WITL86EU

34263

Vue éclatée

Notices

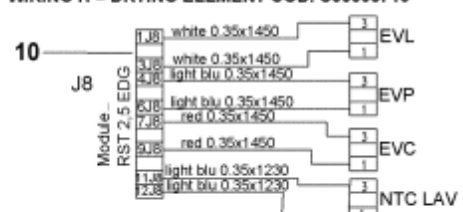
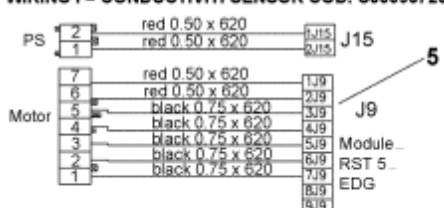
The new wiring when fitted, must be securely attached to the machine wiring with insulating tape.

n1040345: Remplacement bouton d'ouverture panier TL EVOIL.

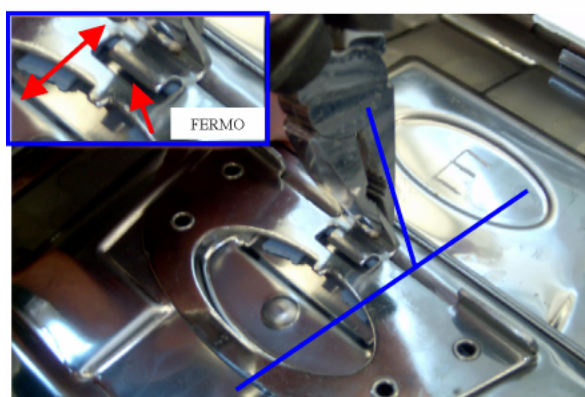
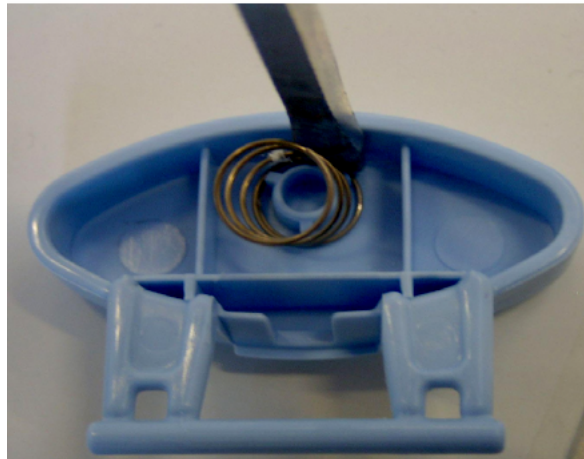
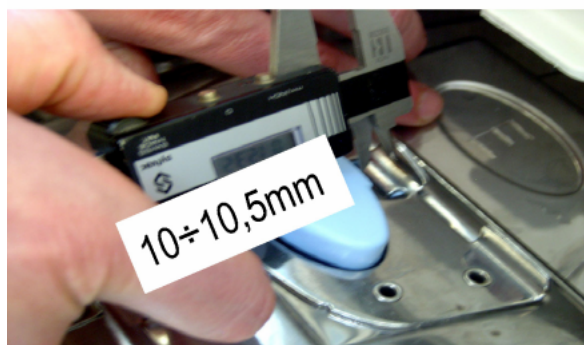
Matériel nécessaire : pince, tournevis, calibre, ressort code Sat 114989, bouton code Sat 114990.

- 1) tournez la pointe central du crochet dans le sens indiqué (FIG.1) ;
- 2) portez la pointe à la verticale et vérifiez que le bouton cassé se dégage de la butée du crochet afin de pouvoir sortir (FIG.2) ;

- 3) enlevez la partie restante du bouton à l'aide d'un tournevis, en prenant soin de ne pas érafler les portes (FIG.3) ;
- 4) prémontez le ressort sur le bouton (FIG.4) ;

- 5) enfitez le bouton entre le crochet et la porte (FIG.5) ;
- 6) mettez le bouton en position et positionnez le ressort dans son logement dans la porte (FIG.6) ;

- 7) tournez la pointe centrale du crochet dans le sens indiqué pour le reporter dans la position initiale (FIG.7) ;
- 8) vérifiez la cote entre le bouton et le crochet (FIG.8) ;

- 9) vérifiez le fonctionnement du bouton à l'ouverture et à la fermeture des portes (une mauvaise inclinaison du crochet peut provoquer des ouvertures incertaines des portes) (FIG.9).

n1040404: MONTAGE D'UNE NOUVELLE POULIE

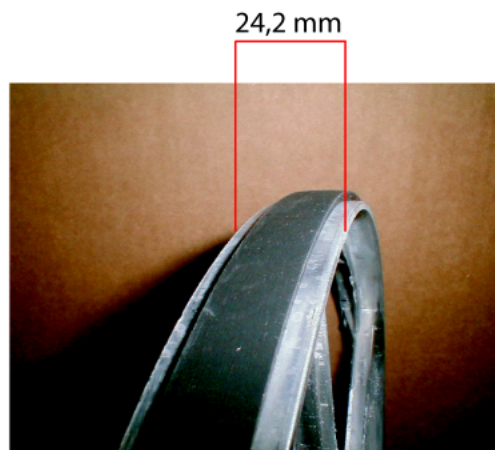
A partir du n° de série 51202.0001, la piste de la poulie a été élargie et passe de 21,2mm à 24,2mm (voir figure N1040404FIG1).

Nouvelle pièce (à partir du n° de série 51202.0001)

C00142832 - POULIE D280 piste de 24,2 mm

Ancienne pièce (n° de série antérieur à 51202.0001)

C00083912 - POULIE D280 piste de 21,2 mm

La nouvelle poulie peut également être utilisée sur les versions avant modification des modèles concernés par cette notice.
